<b>ACLARACION No. 1</b>	
Proyecto:	PROYECTO DE REHABILITACIÓN Y REPOTENCIACIÓN DEL COMPLEJO HIDROELÉCTRICO CAÑAVERAL RÍO LINDO
Préstamo:	BID-3435/BL-HO
Proceso No:	PRRCH-1-LPI-O-
Nombre:	CONSTRUCCIÓN Y PRUEBAS DE LAS MEJORAS A LAS SUBESTACIONES ELÉCTRICAS DE CAÑAVERAL Y RIO LINDO

PROYECTO: PROYECTO DEL COMPLEJO HIDROELECTRICO CAÑAVERAL Y RIO LINDO
DESCRIPCION: DETALLE DE LA TERMINAL Y ALTURA DEL TRANSFORMADOR DE POTENCIA U2 DE RIO LINDO
UBICACION: CAÑAVERAL, DEPARTAMENTO DE CORTES

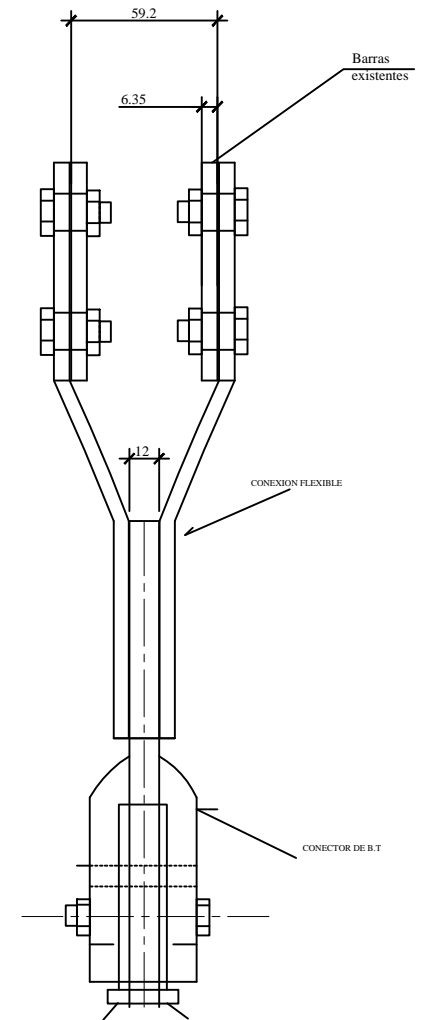
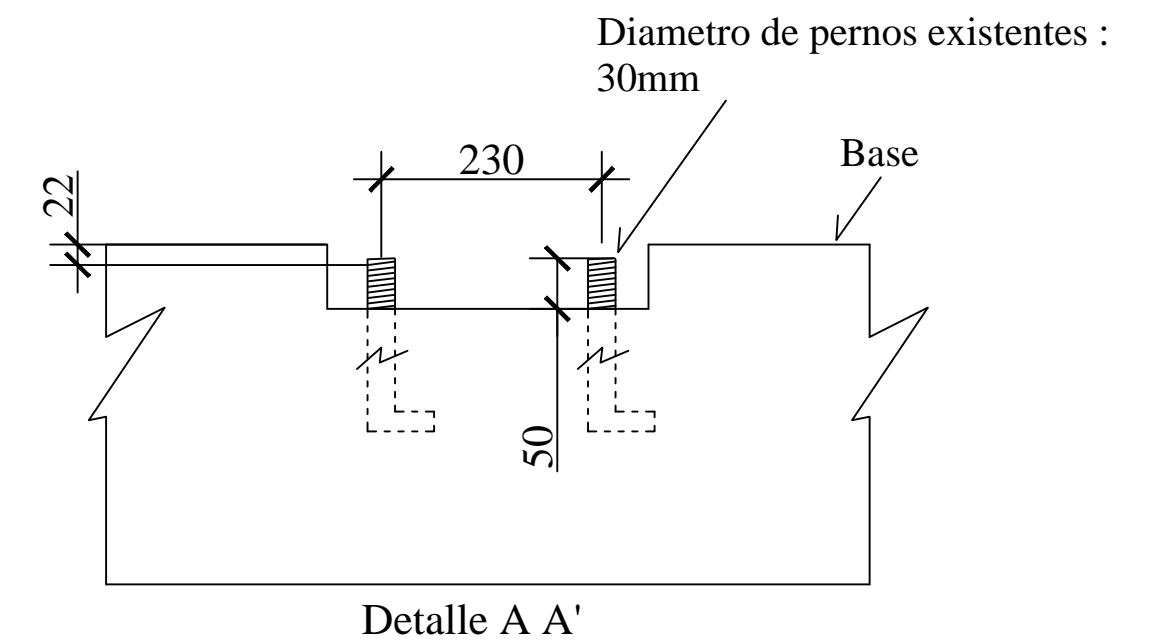
¿Favor aclarar Cuál es la altura de las boquillas del transformador de Río Lindo?

Se adjunta planos detallando las dimensiones relacionadas con los bushing y de la barra en 13.8kV del transformador de la unidad UPN2 existente.

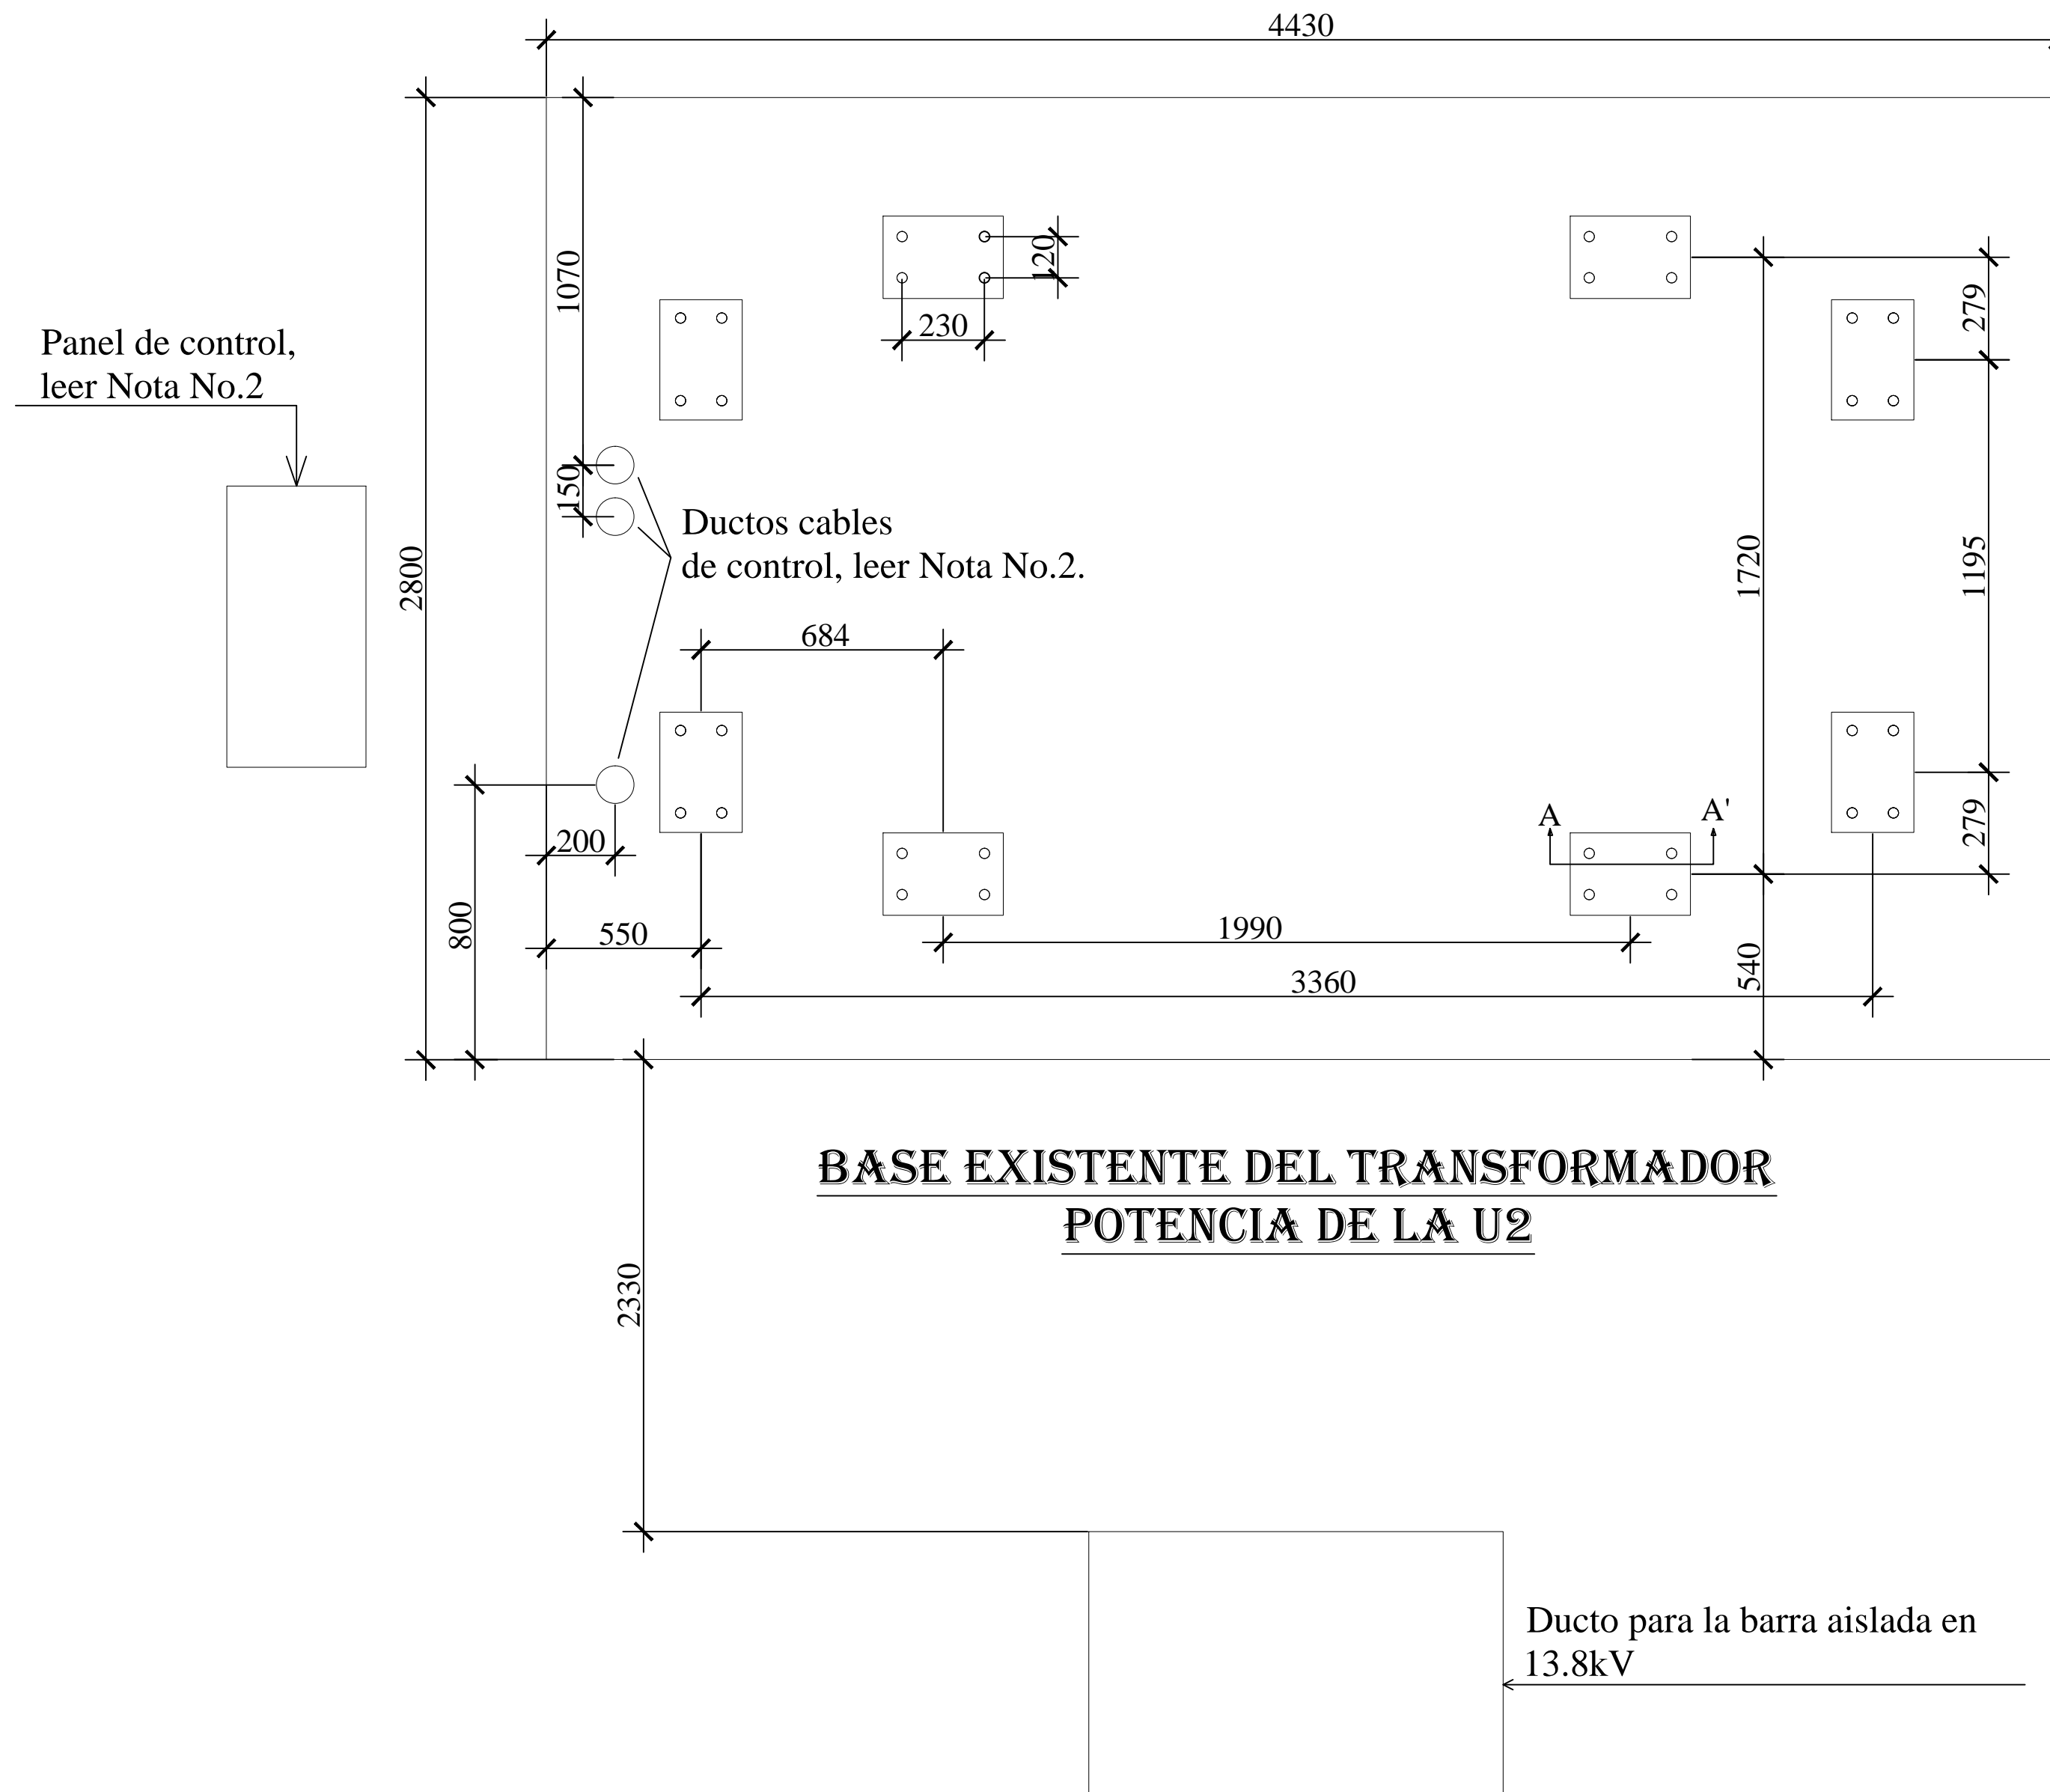
En la especificación técnica para la Subestación Río Lindo se solicita que el transformador sea de reemplazo, ¿podría por favor suministrarnos dimensiones y pesos del transformador existente para el correcto desarrollo de la oferta?

Se adjunta detalle indicando la altura del transformador existente y las dimensiones de la base existente. El peso del transformador es de 45,650 kg.
